Projet du parc éolien de Saint-Symphorien-sur-Couze

Réponse à l'avis de la Mission Régionale D'Autorité Environnementale pour la procédure de demande d'Autorisation Environnementale

Dossier P-2020-9584

N°MRAe 2021APNA138

Tracé de raccordement envisagé jusqu'au poste source de Peyrilhac (Source : EDF Renouvelables)

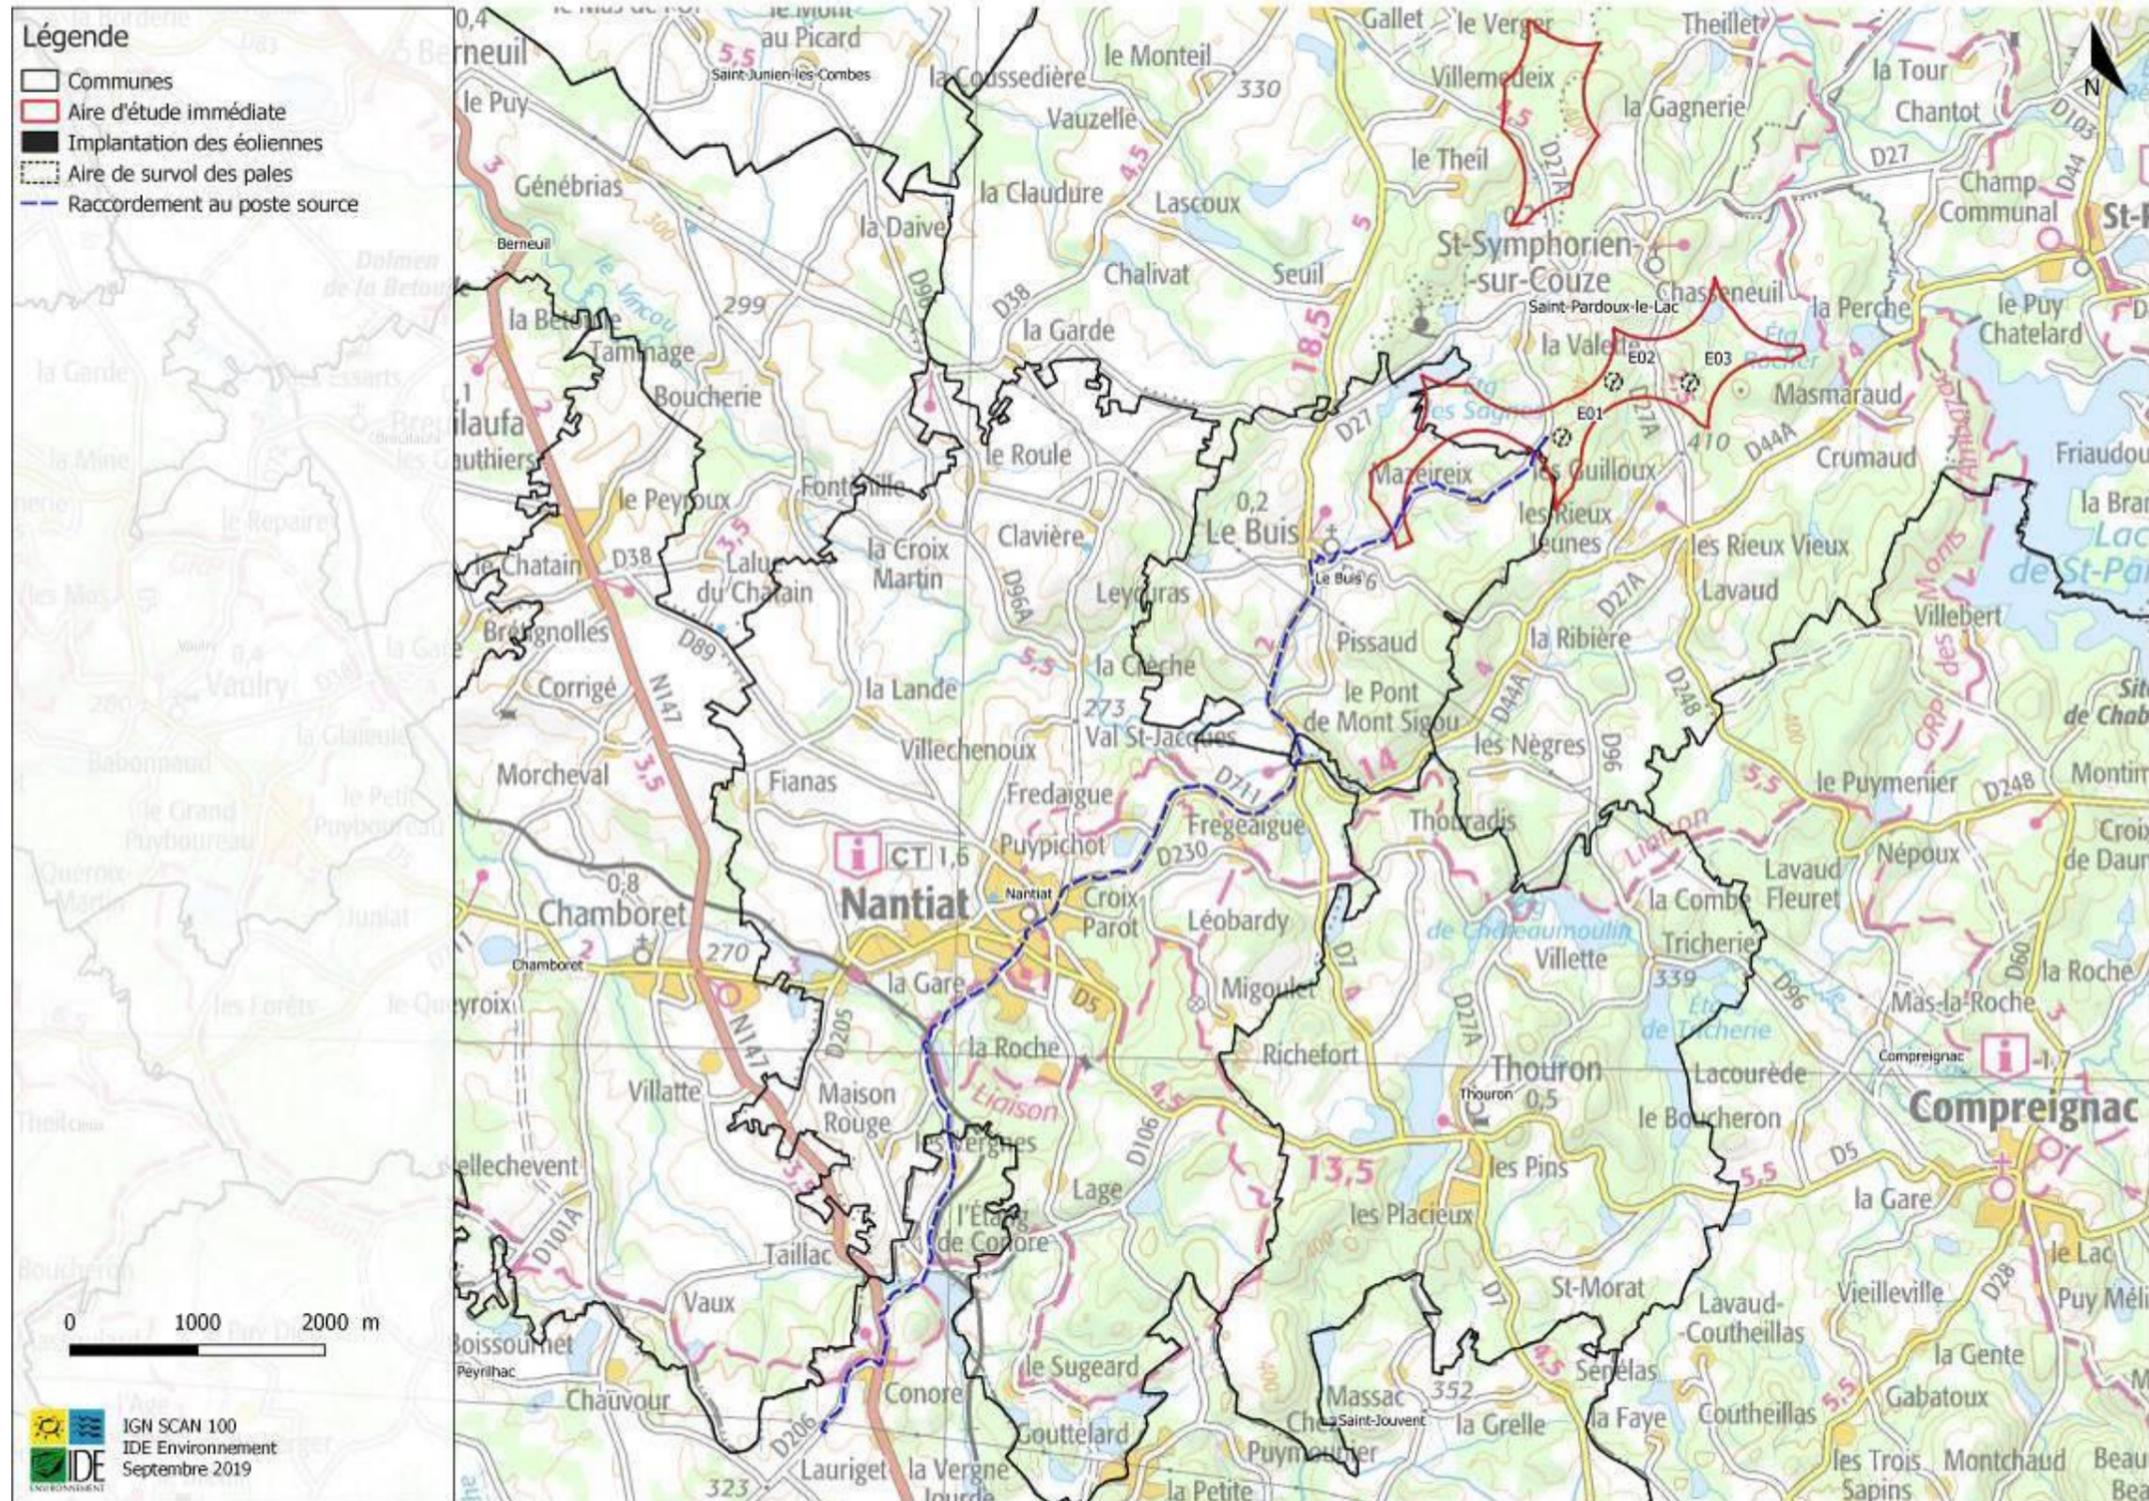
La MRAe souligne que les impacts potentiels du tracé de raccordement ainsi que de l'éventuelle extension du poste source, avec la démarche "ERC" liée à ces équipements, devraient être présentés dans le dossier, car faisant partie intégrante du projet. Des précisions sont attendues sur ce point.

Le tracé du raccordement au réseau public externe **ne peut être connu qu'à l'issue de l'obtention de l'ensemble des autorisations administratives du projet** (voir procédures de raccordement ENEDIS/RTE). Néanmoins, il est envisagé de raccorder le parc éolien de Saint-Symphorien-sur-Couze au poste source de Peyrilhac, distant d'environ 14 km du projet éolien suivant les résultats des pré-études simples, approfondies, exploratoires ou d'entrée en file d'attente demandées par EDF Renouvelables France ou la SAS du Parc éolien de Saint-Symphorien-sur-Couze à ENEDIS/ELD ou RTE. Le tracé de raccordement envisagé jusqu'au poste source de Peyrilhac est présenté sur la carte en figure 14 en page 24 du volet 4.2. Le raccordement du parc éolien au réseau public externe est une opération menée par le gestionnaire de réseau (ENEDIS) qui en est le maître d'ouvrage. Le câble souterrain qui relie le parc éolien au poste source est la propriété du gestionnaire de réseau. C'est donc le gestionnaire de réseau qui choisit le tracé du raccordement selon des caractéristiques techniques et économiques qui lui sont propres. Ainsi, comme présenté en page 23 du volet 4.2, l'étude d'impact ne peut pas intégrer l'évaluation des impacts de cette partie du raccordement externe.

Rappelons que le mode opératoire couramment mis en œuvre par ENEDIS consiste à enfouir le câble le long des routes par le plus court chemin entre le poste de livraison du parc éolien et le point de raccordement au réseau pour limiter au maximum les incidences sur la faune, la flore et le paysage. Il convient en outre de rappeler que ce tracé n'est pas définitif et que le raccordement externe est sous la responsabilité du gestionnaire de réseau.
